SERVICIO DE ARQUITECTURA

Respuestas a consultas de oferentes LP 04/21 “Reacondicionamiento Urbano y Obras Anexas”.

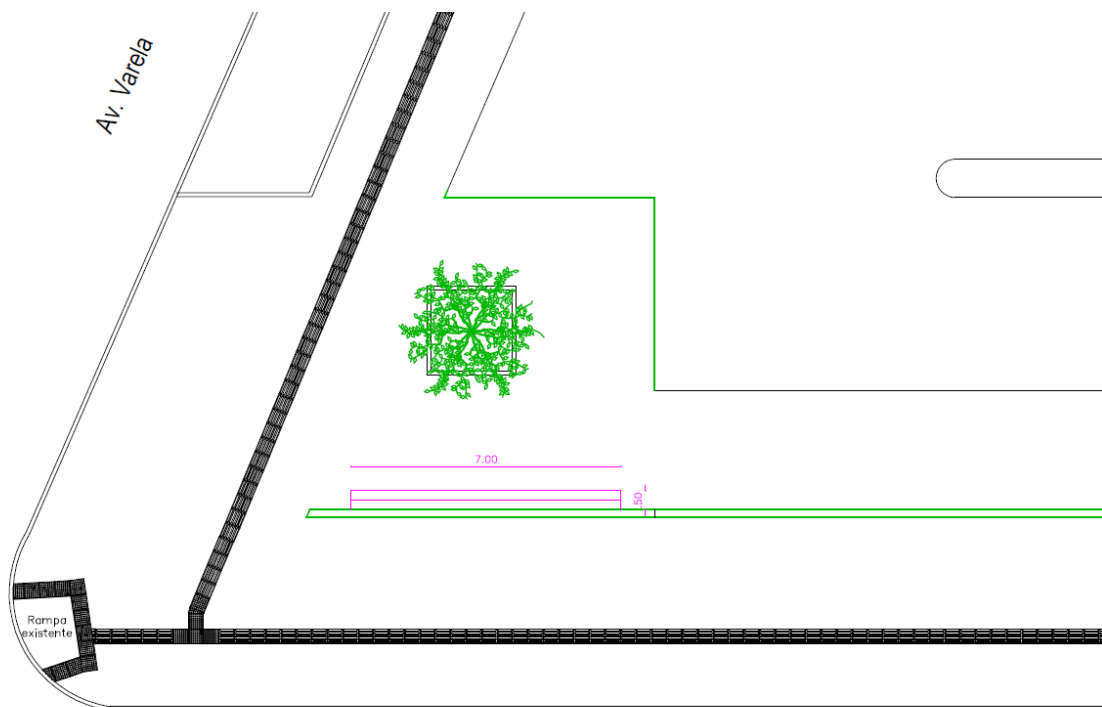
6- En la memoria, pagina 24, dice 21

“Se deberán incluir en la oferta las siguientes fichas técnicas de los insumos a utilizar:

- Sistema de acondicionamiento térmico
- Pavimentos y revestimientos interiores
- Cerramientos vidriados”

Se entiende que este pedido no es para esta licitación, es correcto?

Respuesta: Quedan sin efecto la inclusión de estas fichas técnicas en la presentación de la oferta.

DETALLE CORDÓN DE 15cm

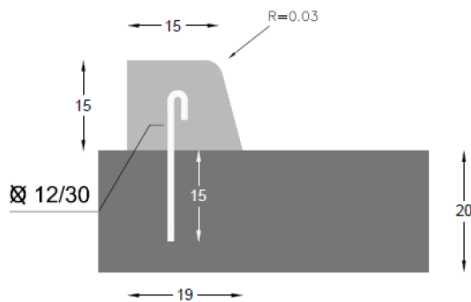
6) Referido a los Cordones de Hormigón en el pliego especifica lo siguiente:

“Los cordones de hormigón armado que se construyan según los recaudos gráficos presentados, ajustándose de ser necesario, a las dimensiones de los cordones ya existentes.”

Agradecemos se especifique la sección del cordón a considerar. Además, entendemos que los cordones se construirán únicamente en la nueva rampa vehicular de acceso al Hospital Policial, ¿es esta interpretación correcta?

Respuesta: Todos los cordones en mal estado o levantados deberán reconstruirse, si bien existen cordones nuevos en la zona de cierre de paso de estacionamiento, deberá cotizarse un precio unitario, estimar aproximadamente 70 metros lineales de cordones de hormigón nuevos.

Los cordones deberán ser ajustados a las necesidades de construcción en casa sector que se requiera en coordinación con ASO. Cotizar con las características mencionadas, 70 metros lineales del mismo.
